Avis délibéré
sur le projet de ferme éolienne de la Saosnette
porté par Volkswind SAS
sur les communes de Les Mées, Thoiré-sous-Contensor et
Saint-Rémy-du-Val (72)

N°MRAe PDL-2024-7497

Carte de disposition des éoliennes selon la variante d'implantation retenue
Étude d'impact version consolidée en juillet 2024, page 203

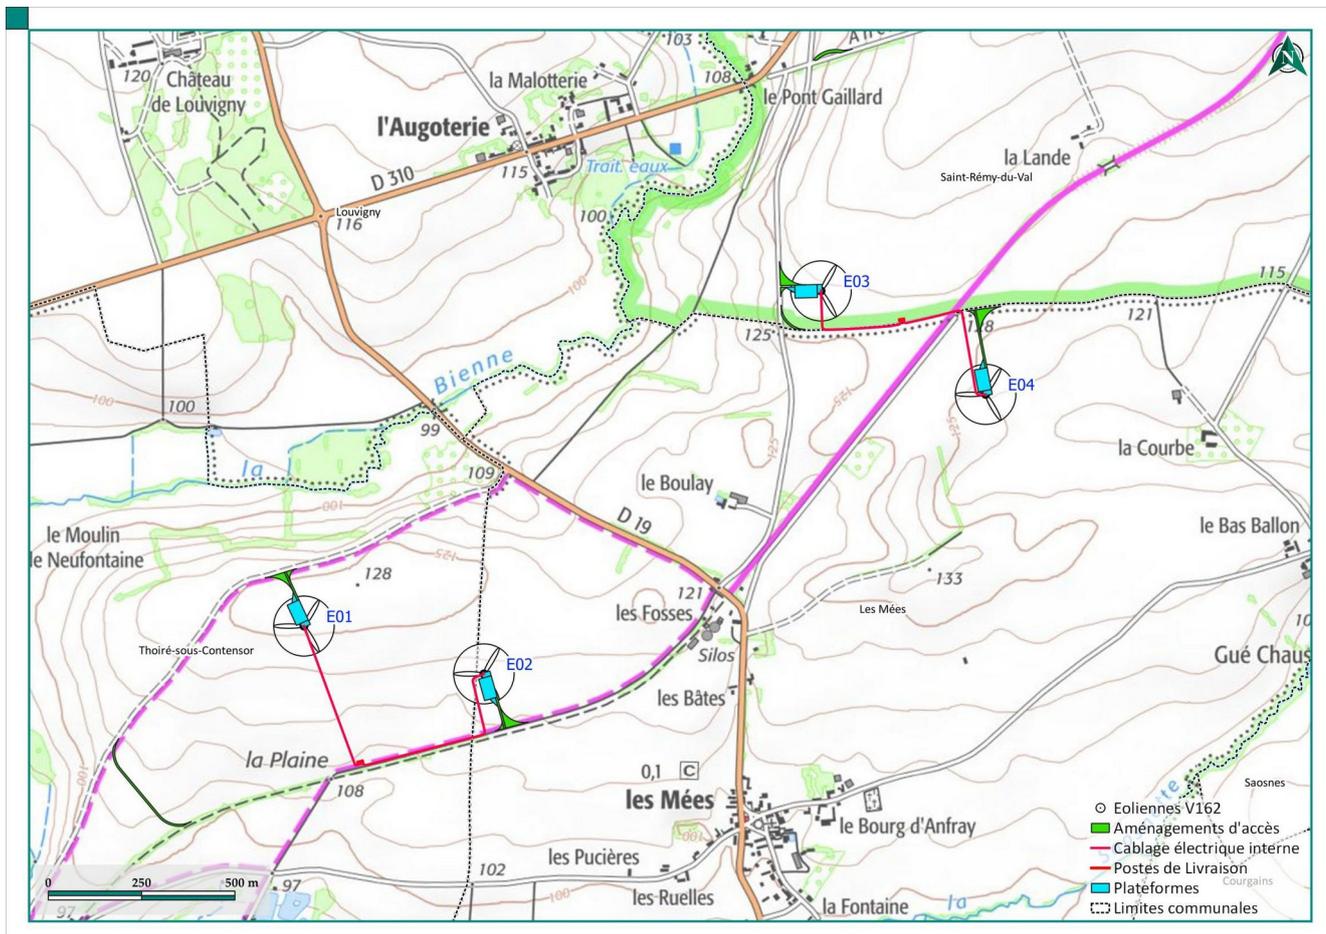
Sur la base d’une analyse multicritère présentée de manière claire, le porteur de projet compare enfin quatre variantes d’implantation (trois variantes dans le dossier initial à 10, 8 et 6 éoliennes, puis une quatrième comptant finalement 4 éoliennes suite à la demande de compléments du service instructeur). Une ultime variante que l’on peut considérer comme repoussoir à quatre éoliennes (disposée le long des corridors écologiques et deux aérogénérateurs trop proches l’un de l’autre, créant des effets de turbulences entre les machines) est présentée de manière à mettre en valeur celle *in fine* retenue, considérée comme présentant de moindres impacts. À ce titre, l’étude d’impact gagnerait en lisibilité en proposant une superposition de la localisation des éoliennes par rapport aux cartes d’enjeu préalablement définies dans l’état initial. En l’occurrence, l’annexe relative au diagnostic faune-flore dispose de cette carte qui démontre notamment que l’éolienne E4 se trouve en zone identifiée à enjeu fort pour l’avifaune.

Cette annexe relève également que, hormis l'éolienne E3, toutes les éoliennes se trouveraient à moins de 200 m en bout de pale des linéaires boisés les plus proches, lesquels présentent tous des enjeux forts pour les oiseaux et les chiroptères. Ce choix ne respecte pas les recommandations de la Société française pour l'étude et la protection des mammifères (SFEPM).

Sites potentiels étudiés et constituant les ZIP des deux parcs éoliens. Étude d’impact consolidée page 170

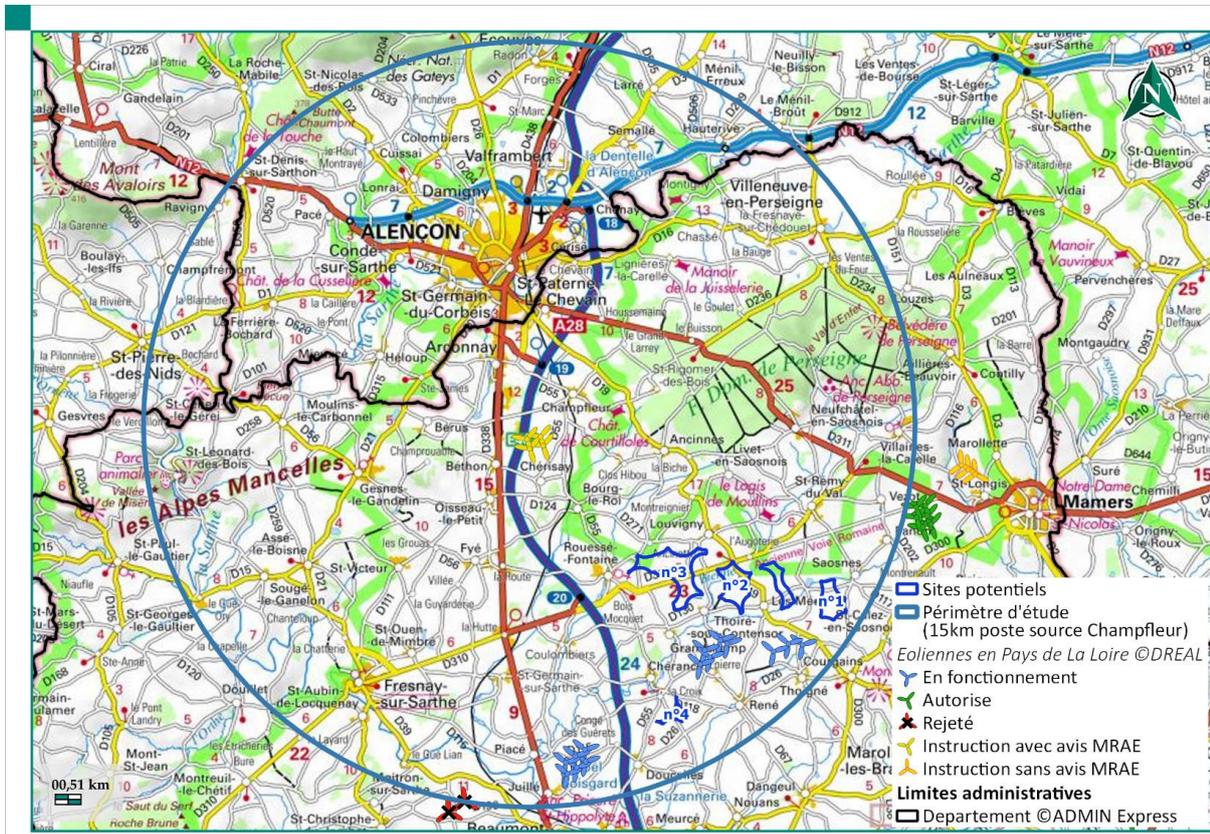
Le dossier mentionne à ce stade le fait que la même société Volkswind a déposé un autre dossier de projet de parc éolien – le parc éolien de la Haute Sarthe – situé sur Thoiré-sous-Contensor et Rouessé-Fontaine, à une distance de quelques centaines de mètres du présent projet, en deux des autres secteurs préalablement identifiés.

En scindant les autorisations et les évaluations environnementales des parcs éoliens de la Saosnette et de la Haute-Sarthe, le porteur de projet s'affranchit de la réalisation d'un état initial commun et de la définition d'une variante de moindre impact environnemental conçue sur la base d'un secteur de recherche plus vaste présentant davantage de possibilités d'évitement des enjeux. Il se limite ainsi à identifier, *a minima*, les effets cumulés des deux parcs.

La MRAe recommande de considérer que les deux projets de parcs éoliens constituent un seul et même projet au sens de l'évaluation environnementale devant donner lieu à la production d'une étude d'impact commune.
